**III/1025 Bojov- Klíнец, rekonstrukce silnice STAVBA 1- silnice
III/1025 a III/0042 Jíloviště- Líšnice**

Osvětlení přechodů

Číslo ZBV:

7

Akce: III/1025 BOJOV - KLÍNEC, REKONSTRUKCE SILNICE
Objekt: STAVBA 1 - SILNICE III/1025 A III/0042 JÍLOVISTÉ - LISNICE
Příloha: SO 432 - Osvětlení přechodů
SITUACE-2

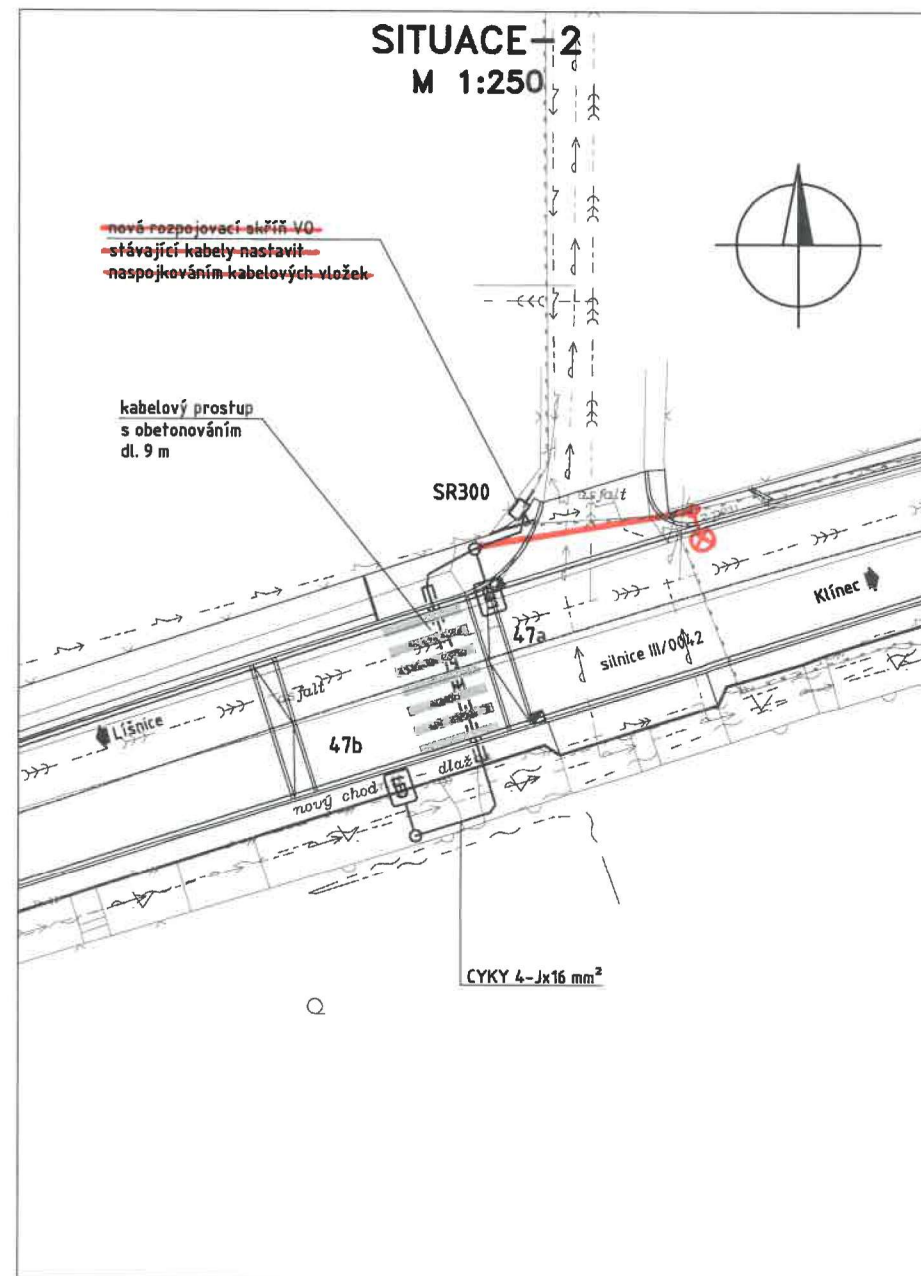
V průběhu realizace stavby (srpen 2024), byl Zhotovitel veřejného osvětlení vyzván ze strany zástupce Objednatele č. 2 (starostka obce Klíneec) k provedení změn na veřejném osvětlení. Konkrétně se u SO 432 jednalo o změnu způsobu krytí trasy kabelového vedení s tím, že došlo k použití chrániček kabelů, odstranění přípojkové skříně a změně druhu svítidel. Došlo k sjednocení druhu svítidel po celé obci, čímž pro správce VO do budoucna bude údržba svítidel mnohem jednodušší.

V průběhu realizace stavby (srpen 2024), byl Zhotovitel veřejného osvětlení vyzván ze strany zástupce Objednatele č. 2 (starostka obce Klínek) k provedení změn na veřejném osvětlení. Konkrétně se jednalo o změnu trasy, změnu druhu/typu svítidel, nový sloup včetně kabelové trasy a ochrany samotných kabelů chráničkami.

Důvodem změny druhu svítidel bylo sjednocení typu/druhu svítidel napříč celou obcí. Stejný typ svítidel zjednoduší obci následnou údržbu VO v budoucnu. Dále byl změněný způsob napojení trasy VO a doplněný sloup VO a kabeláž.
